**ALEGACIONES DE LA ASOCIACIÓN SEVILLASEMUEVE
AL PLAN DE MOVILIDAD URBANA SOSTENIBLE DE SEVILLA**

Ilustración 6. Ejemplos del proyecto de ampliación del tranvía donde se promueve la sinuosidad en los cruces

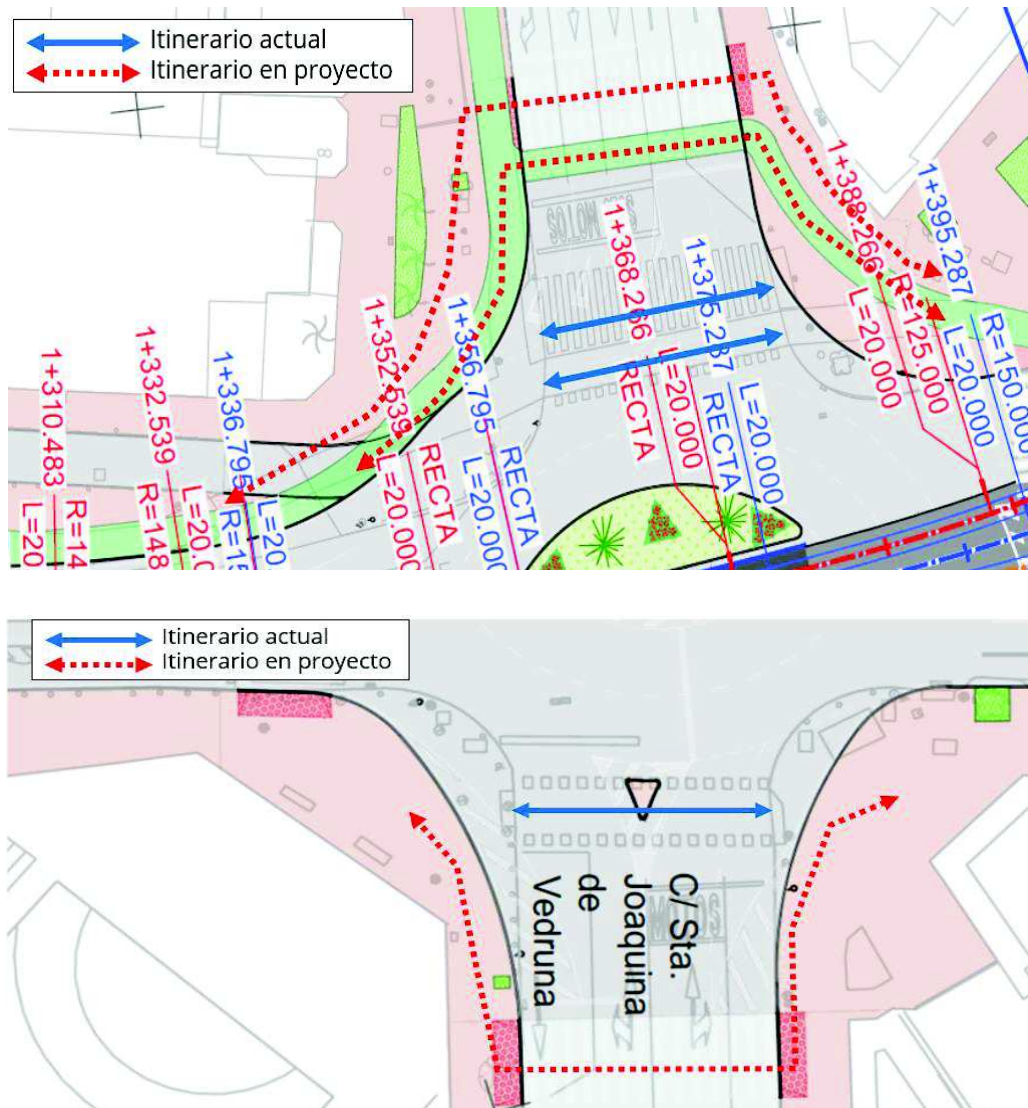
3.1). Cabe señalar a este respecto que el PGOU sea más detallado que el PMUS, que únicamente indica al respecto refiriéndose a un “ajuste de la longitud de los cruces de peatones a la mínima necesaria”, pudiendo ser mucho más explícito y extenso al respecto, incluyendo guías para el diseño de intersecciones adecuadas desde el punto de vista peatonal.

Ilustración 7. Intersección de la Carretera de Carmona con la Ronda Histórica

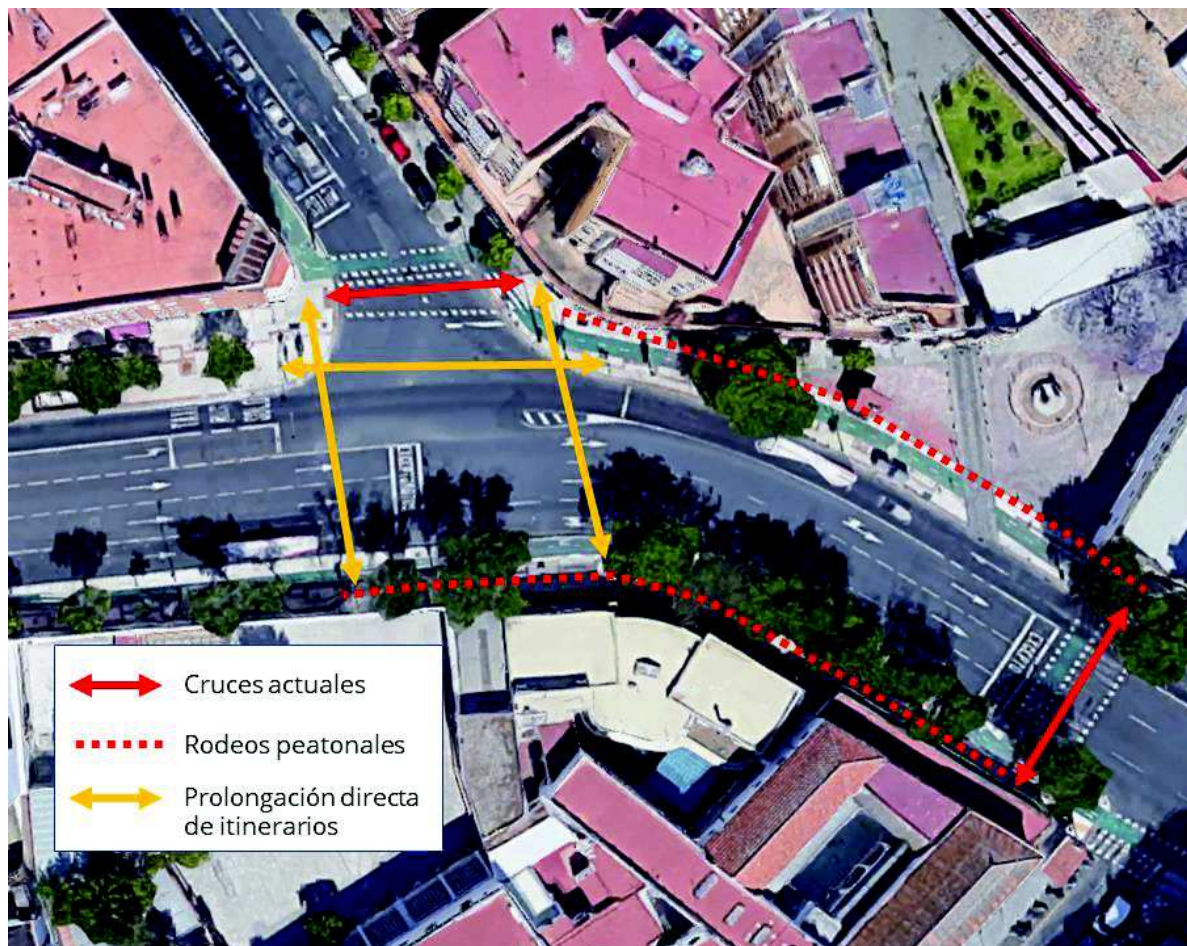
Otra cuestión relativa a los cruces sinuosos son los casos en los que no se dispone paso de cebra en uno de los laterales de la intersección para favorecer a determinadas fases de la semafORIZACIÓN del tráfico. Un caso extremo es la confluencia de la Carretera de Carmona con la Ronda Histórica, donde un peatón debe caminar hasta 200m más por la inexistencia de un paso de cebra con objeto de no

entorpecer al tráfico. Son casos que el PMUS no valora, quizá porque el Ayuntamiento considere que dichas intersecciones están bien resueltas. Al contrario: hay que desmontar estas situaciones y poner al peatón en la cima de las prioridades.

Ilustración 10. Itinerarios peatonales en la intersección de la R. del Tamarguillo, Hytasa y Ramón y Cajal

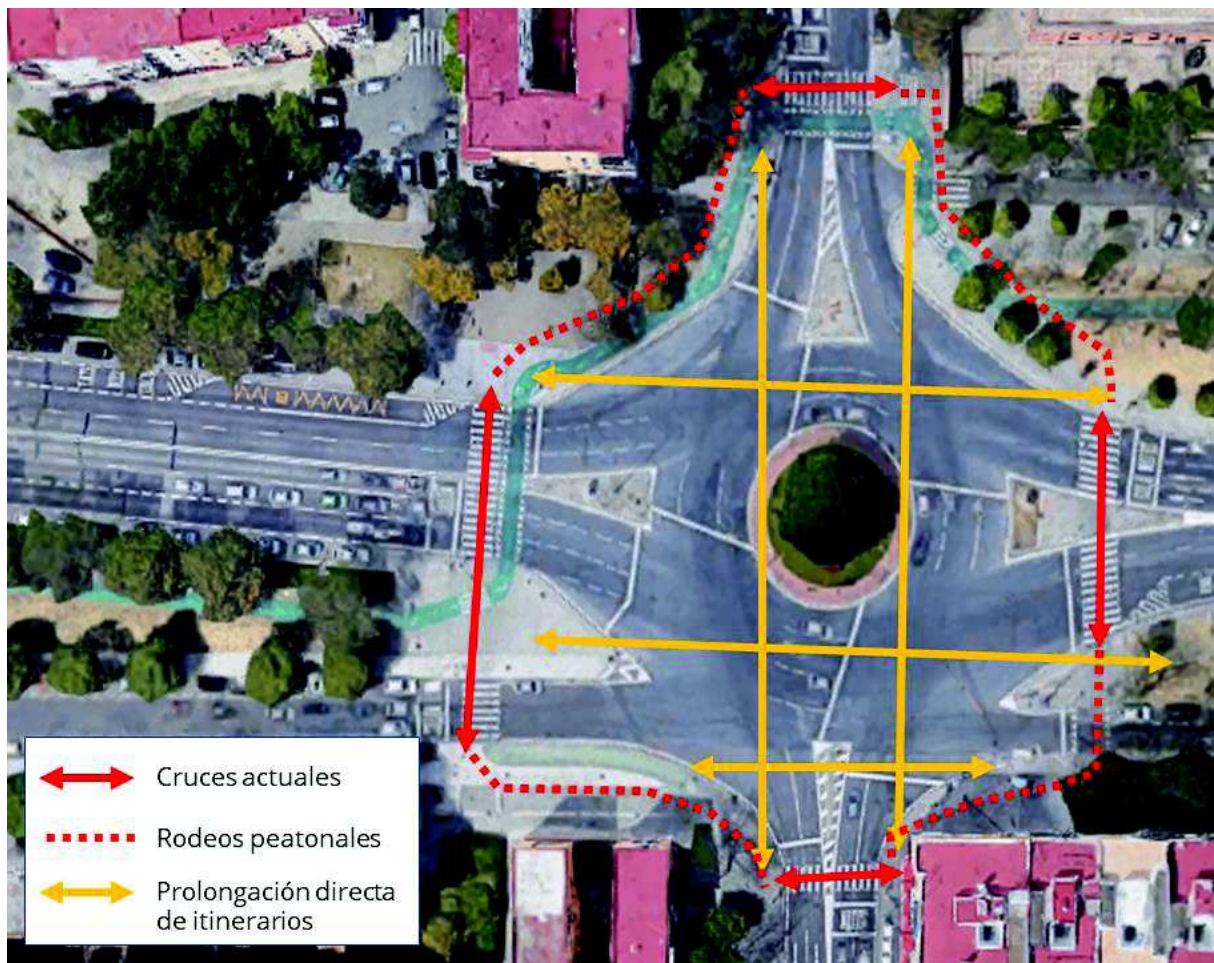
del tráfico (algunos incluso sin acceso peatonal), pero comparten una característica: falta de continuidad peatonal funcional, lo cual redunda en que no se usen para el paseo y el esparcimiento y, en consecuencia, en su invisibilización y abandono por parte del ayuntamiento. Aun así, gran parte de estos espacios dispone de una arboleda que ya deseáramos en muchas zonas de la ciudad. Con todo, este desaprovechamiento responde a la falta de criterios peatonales para resolver las intersecciones:

Ilustración 20. Pasarelas peatonales planteadas en el PGOU

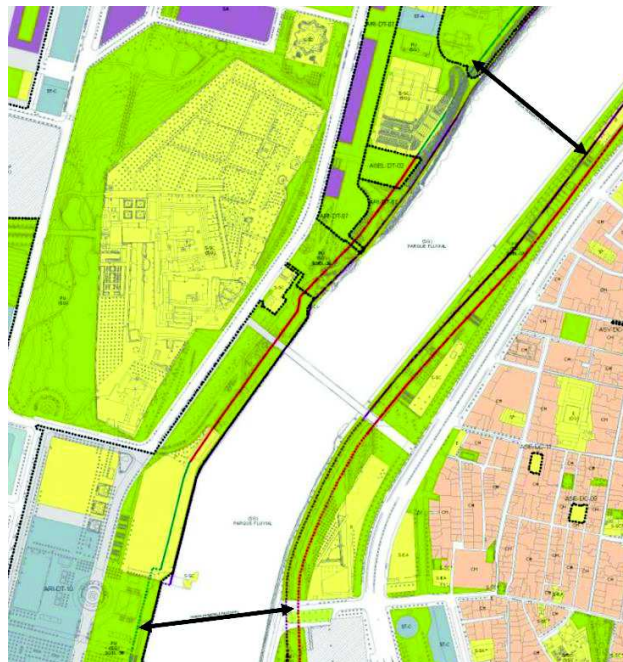
Por otro lado, como hemos venido indicando, el PGOU era notablemente más ambicioso en el alcance de las medidas que el PMUS. Un ejemplo claro muy gráfico es la cuestión de las pasarelas sobre el río: el PGOU contemplaba dos pasarelas peatonales que conectasen la Cartuja y la calle Torneo, ayudando a la integración urbana del antiguo recinto de la Expo'92:

Dichas pasarelas son necesarias, al igual que otra más al norte en prolongación de la calle José Díaz (si bien esta se prevé con tráfico), para mejorar los recorridos peatonales que conectan ambas orillas por la Cartuja, dando lugar a un ahorro significativo de recorridos a pie cruzar el río.

Ilustración 60. Alternativas de implantación de la actualización de la L3 en el sur

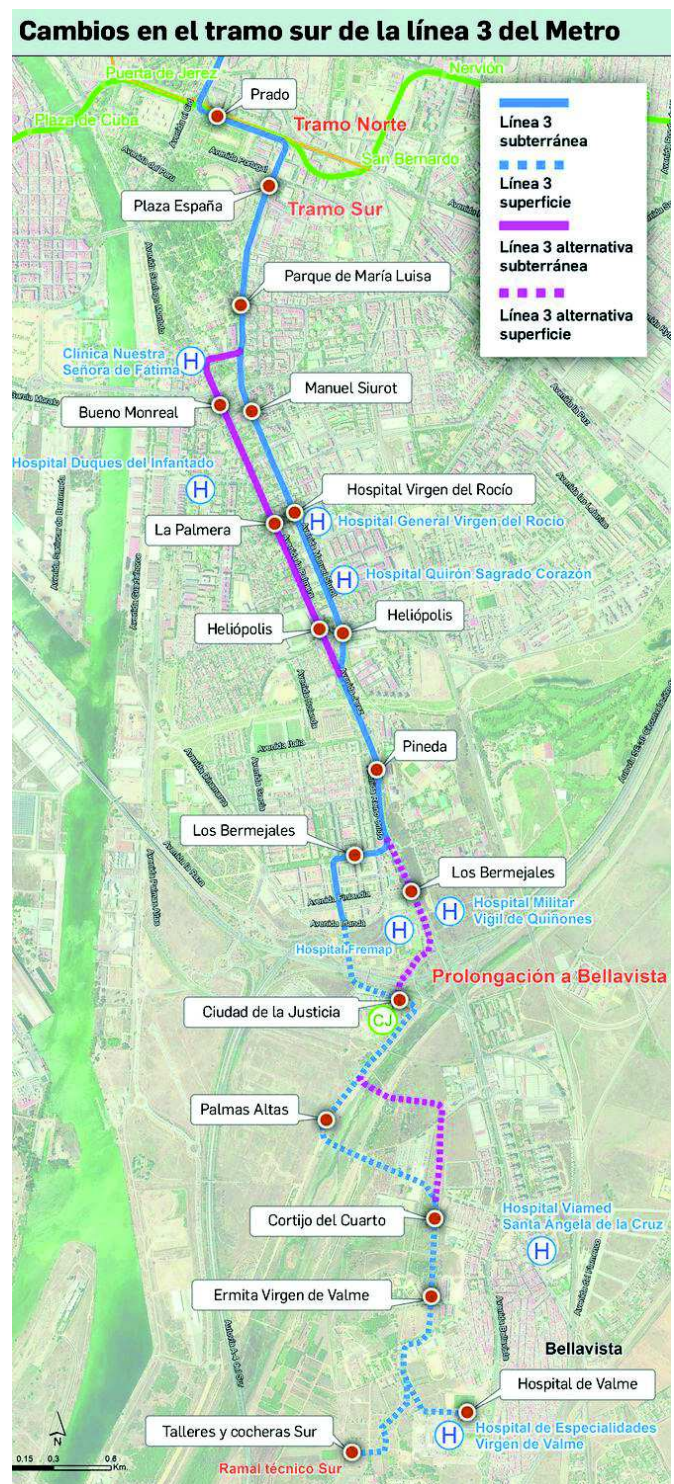
En este proceso de revisión de la línea 3 se plantea introducir algunos cambios, aún por confirmar, en el trazado de su mitad sur.

Entendemos que una planificación del calibre de la red de metro no debería estar sujeta a un debate constante y permanente, como abre el PMUS, si no a impulsarlo con mejoras, innovaciones y, en su caso, las actualizaciones normativas que sean imprescindibles.

Ilustración 61. Tranvía proyectado en el PGOU (líneas verdes)

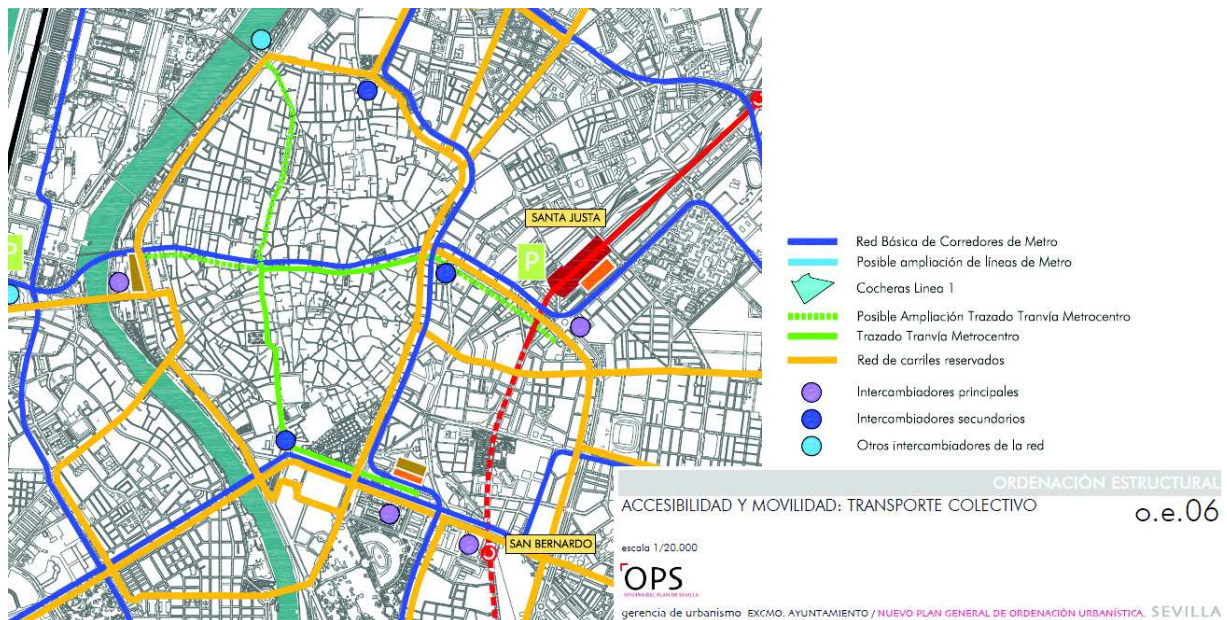
Posteriormente, en la página 102, se indica que prolongar la línea actual de tranvía (metrocentro) se hace “de acuerdo con lo previsto en el Plan General de Ordenación Urbana (sic) de Sevilla”, lo cual es falso. Dicha afirmación no se ajusta a la realidad, como puede observarse en los trazados “posibles” para ampliar el metrocentro considerados por el citado PGOU en sus Planos de Ordenación, que se adjuntan a continuación. De hecho, el PGOU consideraba el metrocentro como una herramienta para desplazar las terminales de TUSSAM en el interior del casco histórico hacia sus afueras, objetivo que ya se consiguió con la actual línea de tranvía al Prado y San Bernardo, no justificándose en el PGOU ninguna ampliación más de dicho trayecto.

Figura 79. Tramos carril bus existente con anchura inferior a 3,2 metros

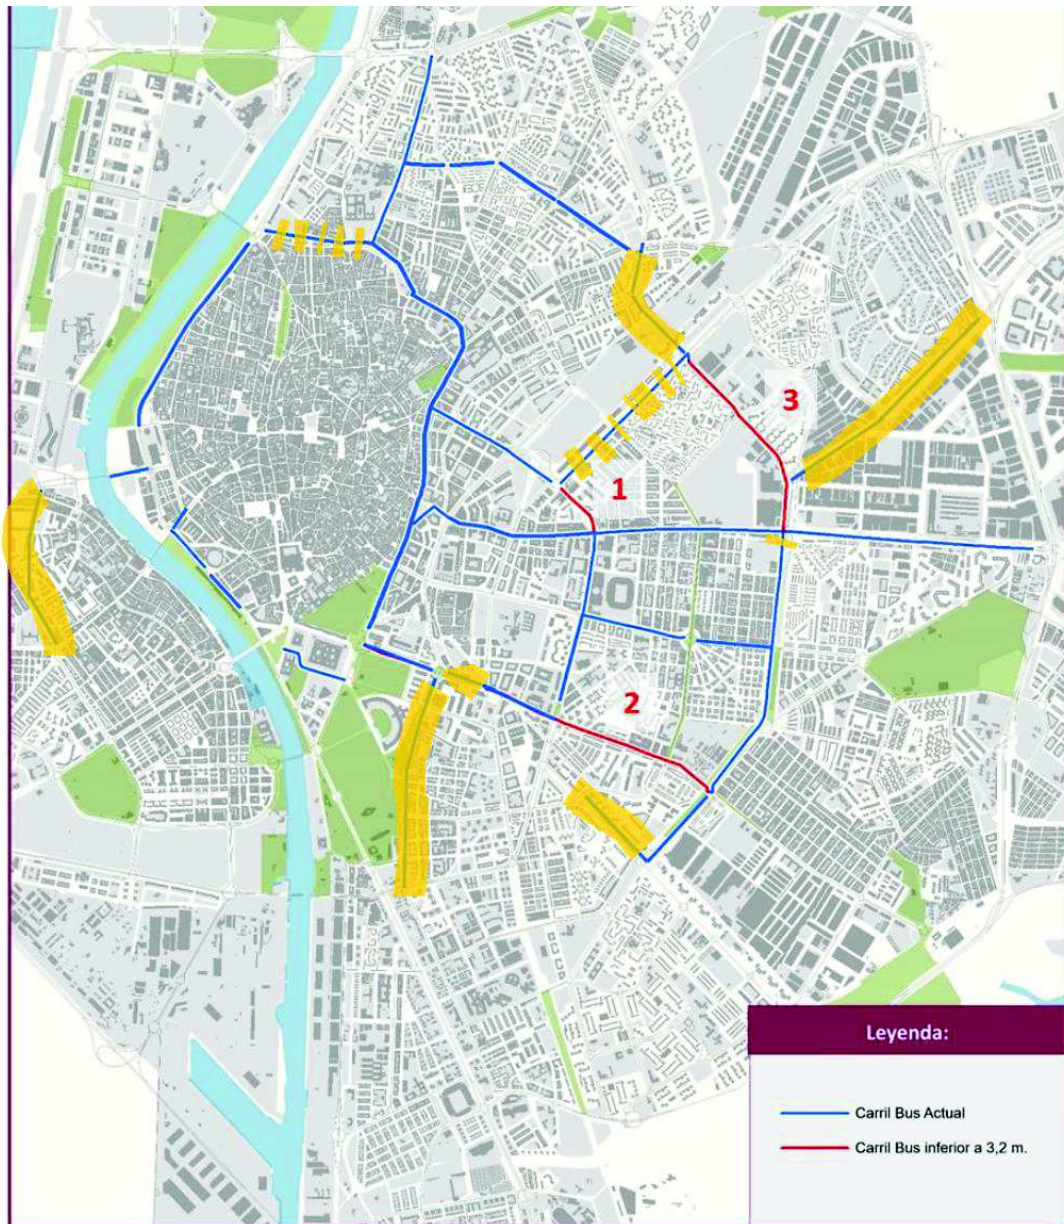
El análisis de propuestas del PMUS parte de la necesidad de revisar la red actual existente de carriles bus. Actualmente, según el documento, Sevilla cuenta con 35,2 kilómetros de estos carriles, analizándose la existencia de algunos tramos estrechos. A este respecto, sorprende que se propongan levísimas mejoras que no lleguen a alcanzar los requerimientos mínimos de anchura que el propio PMUS se fija (3,2m), siempre a base de mantener inalterado la cantidad de carriles de tráfico regular existentes, priorizando implícitamente el tráfico sobre el transporte público. Dicha cuestión merece una reflexión en el marco del orden de las prioridades. Asimismo, parece que en la contabilización de carriles bus (Figura 79, página 173) se han incluido tramos donde no existe carril bus: es el caso de la calle Resolana (que nunca tuvo carril bus en sentido Prado), Ronda de Triana, Kansas City (que no cuenta con carril bus en sentido Santa Justa), Montes Sierra, Avenida de la Paz, Enramadilla, Av. de la Borbolla o la Avenida Alcalde Manuel del Valle: una larga lista de errores en calles que, a todas luces, deberían tener carril bus y que, sin embargo, no los tienen. En la imagen adjunta se han señalado en amarillo sobre la Figura 79 los tramos contados erróneamente, teniendo trazo discontinuo aquellos donde sólo existe carril bus en uno de los sentidos.

Ilustración 76. Propuesta de reformulación de sección en Luis Montoto

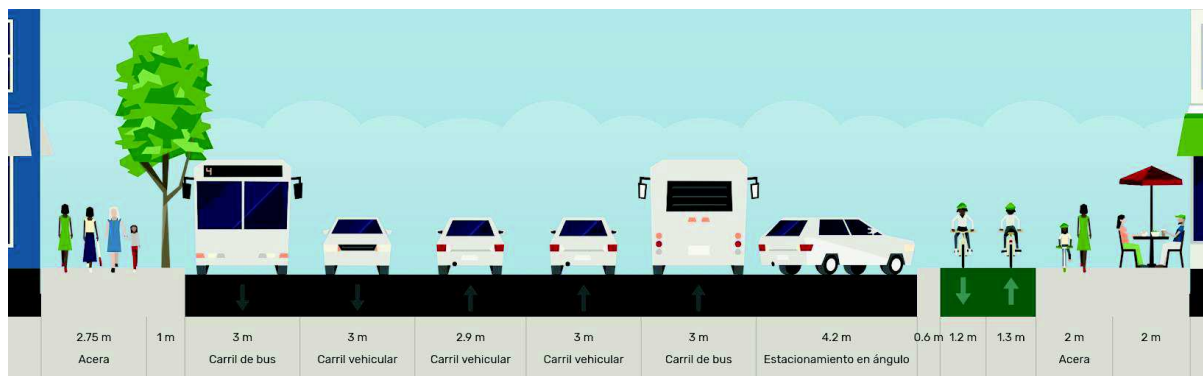
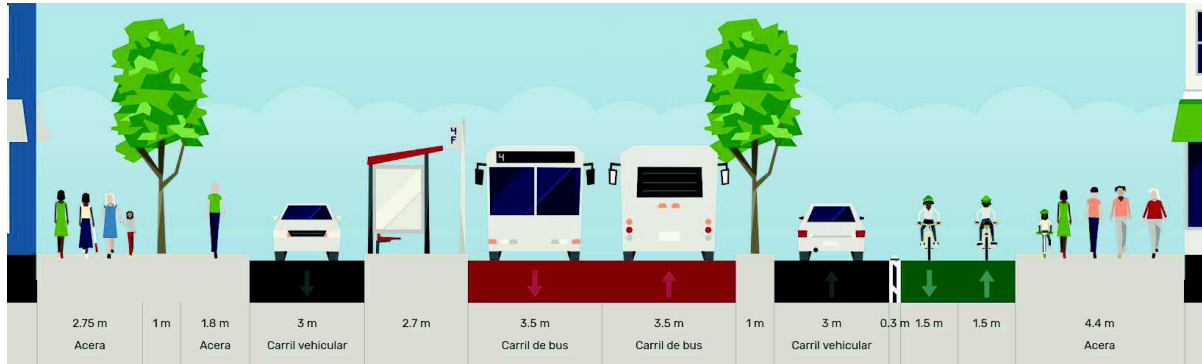
Valga como ejemplo la siguiente propuesta de sección tipo para el viario con la sección más estrecha de los planteados, que se corresponde con la calle Luis Montoto, con una anchura libre de 30 metros, con paradas alternadas en los puntos más estrechos para permitir el encaje de las dársenas de embarque. En secciones de la calle donde no existan paradas, sería posible introducir aparcamientos en cordón aprovechando el espacio sobrante o bien ampliar aún más los acerados.

Ilustración 77. Situación actual y propuesta para la redefinición del carril bus en la calle Torneo

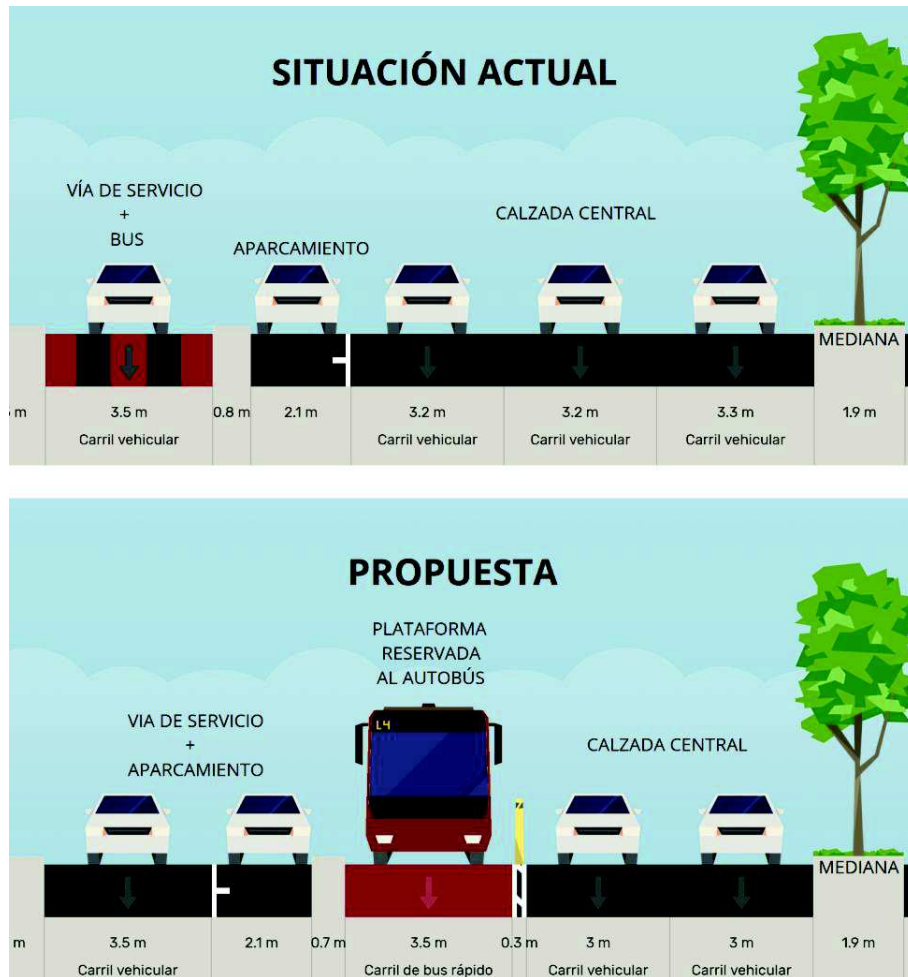
Como propuesta adicional a lo anterior, se propone una sencilla reformulación de la sección de la calle Torneo para evolucionar a una propuesta de plataforma reservada para autobuses. Una de las problemáticas con las que se encuentra el bus actualmente en la calle Torneo es que circula por las vías de servicio de la calle, las cuales son usadas en sentido norte para recoger todo el tráfico de acceso y salida del casco histórico o para canalizar el tráfico hacia la Pasarela de la Cartuja en sentido sur. Al mismo tiempo, la calzada central cuenta con aparcamientos, los cuales se sitúan al otro lado de la terciaria que la separa del carril bus, del modo que se observa en la imagen adjunta.

En el caso de las paradas del bus, se eliminarían los aparcamientos para dejar espacio a la marquesina y a la dársena, estrechando el carril de la vía de servicio a 3m (permitiendo así calmar el tráfico en las proximidades del paso peatonal) y dejando espacio para permitir la plantación de arbolado junto a las paradas.
